项目名称 Project
田寮社区征地返还用地地块四(暂定名)

图纸名称 Dwg.Title:
屋顶总平面图

图号 Dwg.NO.
ZF-01(修)

共 Pages in Total	第 Which Page
设计阶段 Des.Phase: 方案图	比例 Scale: 1:400
出图日期 Date: 2026.05	版次 Version: 第二版
工程编号 Contract No.: BJZX2019-1022	建筑

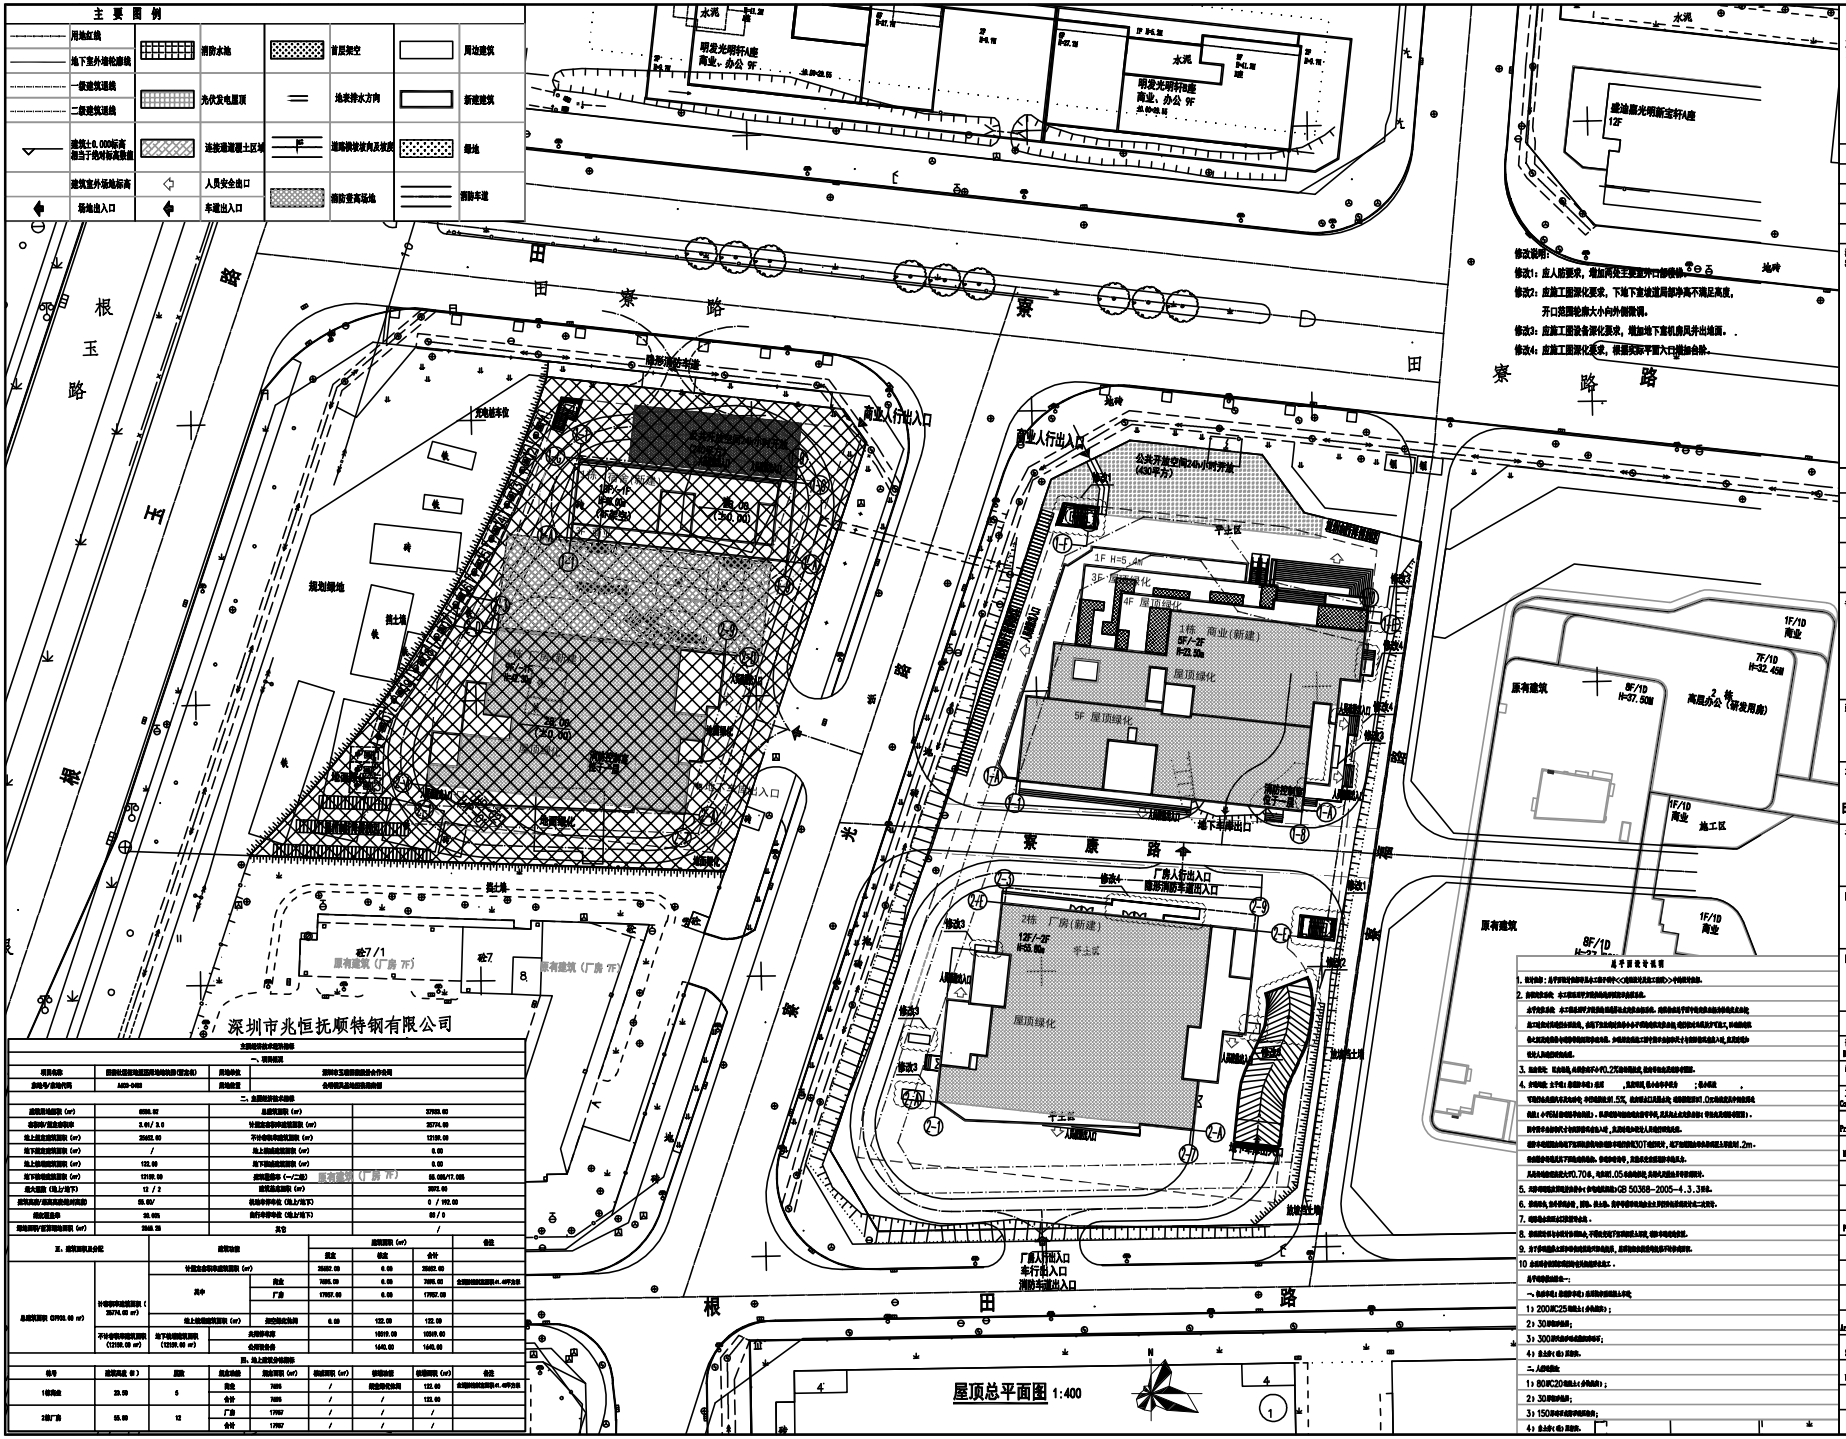
修改说明：
修改1：应人防要求，增加高处无窗墙开口部防护。
修改2：应施工图深化要求，下地下室坡道局部净高不满足高度，开口处圆轮廓大小向外侧放宽。
修改3：应施工图设备深化要求，增加地下室机房风井出地面。
修改4：应施工图深化要求，根据实际平面入口增加台阶。
